Oggetto: [ID\_VIP: 5768] Istanza per il rilascio del provvedimento VIA nell'ambito del provvedimento unico ambientale, ai sensi dell'art. 27 del D.Lgs. 152/2006 e ss.mm.ii., relativo al progetto per la realizzazione di un impianto eolico costituito da 10 aerogeneratori, da 4,5 MW ciascuno, per una potenza complessiva di 45 MW, da realizzarsi nel Comune di Genzano di Lucania (PZ).

**Documento:** Risposta/Controdeduzioni tecniche PARERE NEGATIVO DELLA REGIONE BASILICATA del 19/01/2024 – registro ufficiale MASE Prot.0010186 del 19.01.2024

Il presente documento è redatto con riferimento al parere negativo della Regione Basilicata – Direzione Generale dell’Ambiente, del Territorio e dell’Energia – Ufficio Pianificazione Territoriale e Paesaggio, relativo alla realizzazione del progetto eolico denominato **“CE Genzano” ID-VIP 5768**.

fig. 01 – Layout alternativa di progetto

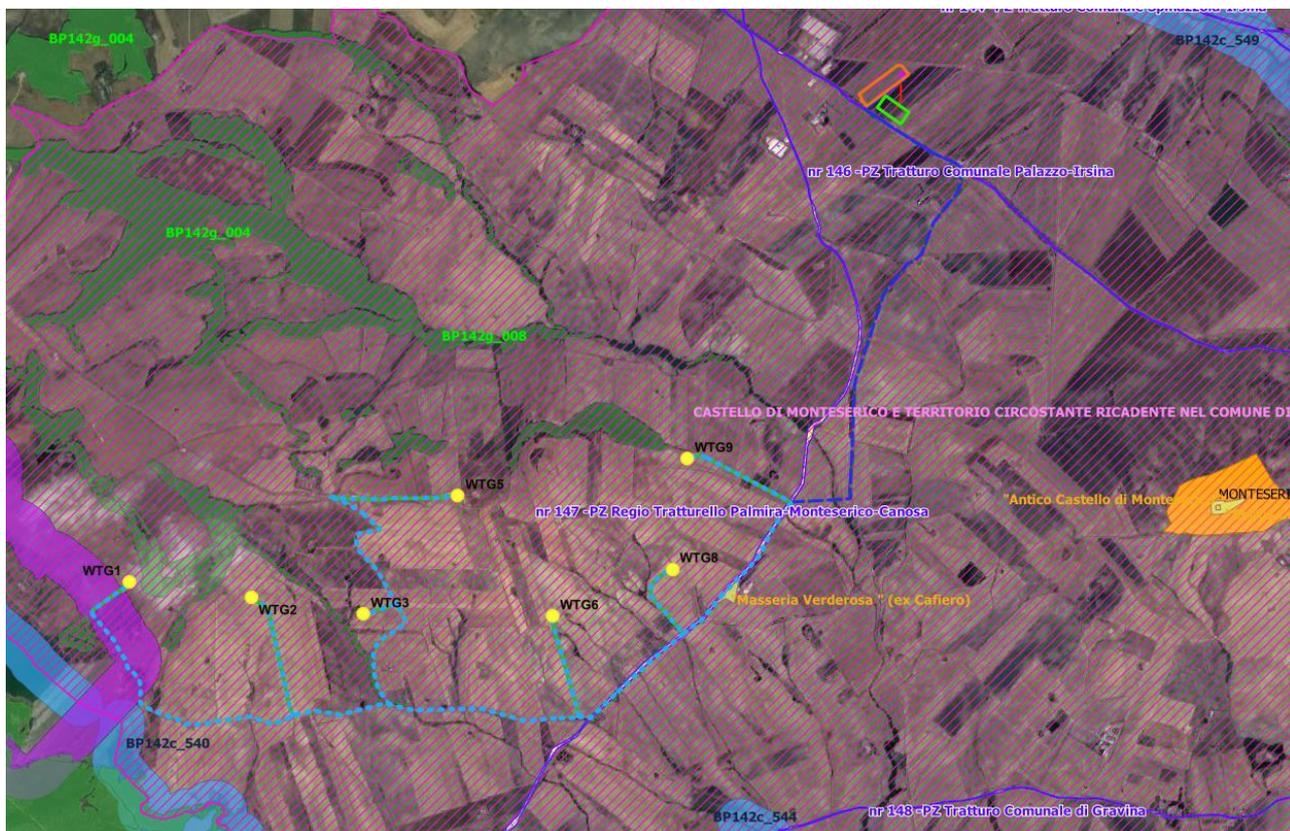
A pag 2 di 3 del parere si afferma che *“il progetto in questione ricade interamente all’interno dell’area dichiarata di notevole interesse pubblico ai sensi dell’art. 136 del D.Lgs. 42/2004 approvata con Delibera di Giunta Regionale n. 345 del 10 giugno 2022, del Castello di Monteserico ... la sottostazione di utenza e l’ampliamento TERNA sono totalmente visibili dal Castello di Monteserico, tutelato ai sensi degli art. 10 e 45 del Codice dei Beni Culturali e del Paesaggio, con D.M. del 14/03/1960”*.

In merito all’interferenza con il buffer di rispetto dal Bene Monumentale denominato *“Antico Castello di Monteserico”*, in cui ricadono tutti gli aerogeneratori in progetto, è evidente che l’area indicata dalla Legge Regionale 54/15 è da intendersi esclusivamente quale sottoposta a particolare attenzione sotto l’aspetto dell’impatto visivo essendo anch’essa un’area vasta che sviluppa una superficie di circa 314 km<sup>2</sup> intorno al castello.

La Società, allo scopo di rendersi disponibile a recepire ulteriori mitigazioni ha depositato una proposta di modifica del progetto consistente in una riduzione del numero degli aerogeneratori da 10 a 7, riducendo ulteriormente l’impatto sull’ambiente.

Innanzitutto, la Proponente precisa che, qualora venga considerata l’alternativa progettuale avente ad oggetto l’installazione di numero 7 turbine, le dimensioni citate nel parere negativo della Regione Basilicata non sono corrette. Difatti, il layout di alternativa progettuale proposto è costituito da n. 7 turbine eoliche ciascuna avente diametro rotore pari a 170 m e altezza al mozzo di 115 metri, e di singola potenza pari a 6,6 MW, per un totale di 46,2 MW.

In aggiunta a quanto sopra, si precisa che nell’alternativa progettuale è prevista la riduzione delle turbine da 10 a 7 e, sono state previste delle ulteriori misure di mitigazione quali:

fig. 02 – posizione aerogeneratore WTG01 rispetto ai vincoli

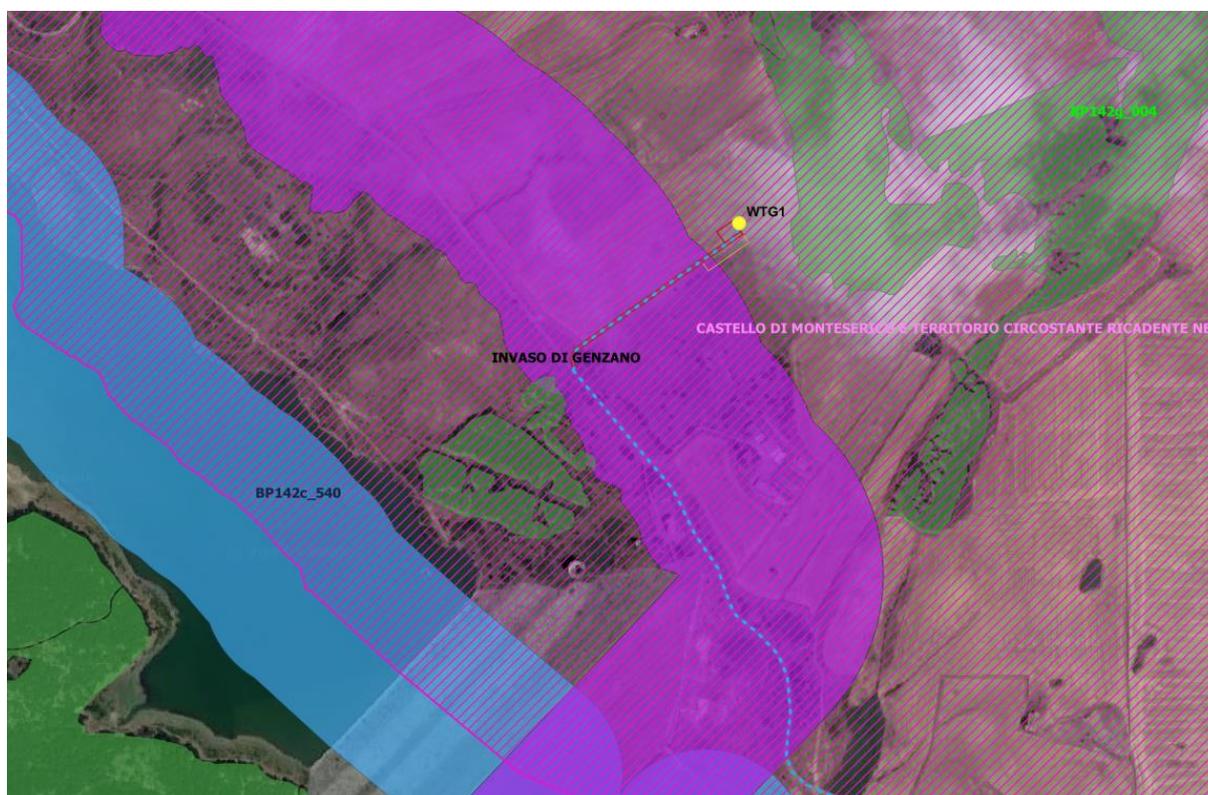
Sempre a pag 2 di 3 del parere si afferma che "L'aerogeneratore WTG01 ricadente nel F.25 Part.225 si trova nel buffer dei m 300 dell'invaso di Genzano del Fiume Bradano istituito con D.M. 131 del 2008".

La turbina WTG01 e la sua piazzola non interessano il buffer indicato. Rientra in tale area solamente parte della viabilità di accesso e il tracciato del cavidotto sottostante interessando tratti di viabilità esistente (vedasi fig. 02).
